DECISÃO SOBRE A CONFORMIDADE AMBIENTAL DO PROJETO DE EXECUÇÃO

Identificação		
Designação do Projeto	Novo Aterro da Celtejo (n.º processo da autoridade de AIA: 2782)	
Tipologia de Projeto	Anexo II, n.º 11, alínea c)	
Enquadramento no regime jurídico de AIA	Artigo 1.º, nº 4, alínea b), i)	
Localização	Concelho e Freguesia de Vila Velha de Rodão	
Identificação das áreas sensíveis	Não são afetadas áreas sensíveis definidas nos termos do disposto na alínea a) do artigo 2.º do Decreto-Lei n.º 151-B/2013, de 31 de outubro	
Proponente	Celtejo – Empresa de Celulose do Tejo, S.A.	
Entidade licenciadora	Agência para a Competitividade e Inovação, I.P. (IAPMEI)	
Autoridade de AIA	Agência Portuguesa do Ambiente, I.P.	
DIA correspondente	Data: 2015-03-10	Entidade emitente : Agência Portuguesa do Ambiente

Decisão	Conforme Condicionada
Principais fundamentos da decisão	O projeto de execução e respetivo relatório de conformidade ambiental (RECAPE) encontram-se conforme, na generalidade, com os termos e condições da Declaração de Impacte Ambiental (DIA) emitida em fase de estudo prévio.
	Das condicionantes da DIA destaca-se a que determina que o projeto deve dar cumprimento aos requisitos técnicos

Figura 1- Pontos de monitorização das águas superficiais

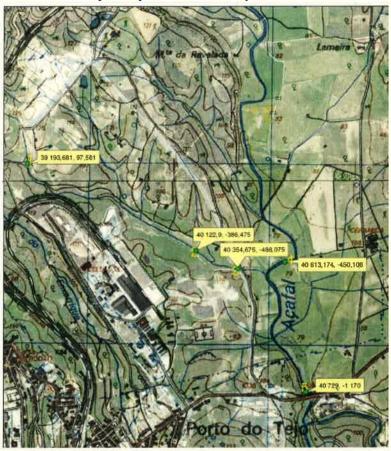
Contudo em relação à localização dos pontos de amostragem propostos (S1, S2 e S3) verifica-se que:

- Ponto S1 não é representativo da qualidade da água a montante da instalação, nem da qualidade a montante do novo aterro, uma vez que inclui contributos de algumas das estruturas existentes;
- Ponto S2 concorda-se com a sua localização, correspondendo ao ponto 5 proposto;
- Ponto S3 está prevista, na revisão da licença de descarga em curso, a monitorização da qualidade da água superficial no rio Tejo, albufeira de Fratel, para avaliação do impacte da descarga do efluente tratado da ETAR, pelo que não existe vantagem na inclusão do ponto S3 proposto.

Assim, considera-se que o Plano deve integrar os pontos de monitorização constantes da figura 1, os quais foram estabelecidos de acordo com os seguintes critérios:

- Ponto 1 localizado no afluente da ribeira de Açafal (ribeiro do Vale das Vinhas), a montante da instalação da Celtejo;
- Ponto 2 localizado no afluente da ribeira de Açafal, a montante do novo aterro mas a jusante das duas lixeiras e do aterro atual, podendo aqui ser monitorizados impactes associados a estas estruturas e que não deverão ser imputados ao novo aterro;
- Ponto 3 localizado no afluente da ribeira de Açafal, a jusante do novo aterro;
- Ponto 4 localizado na ribeira de Açafal, a montante da instalação e do novo aterro;
- Ponto 5 localizado na ribeira de Açafal a jusante da instalação e do novo aterro.
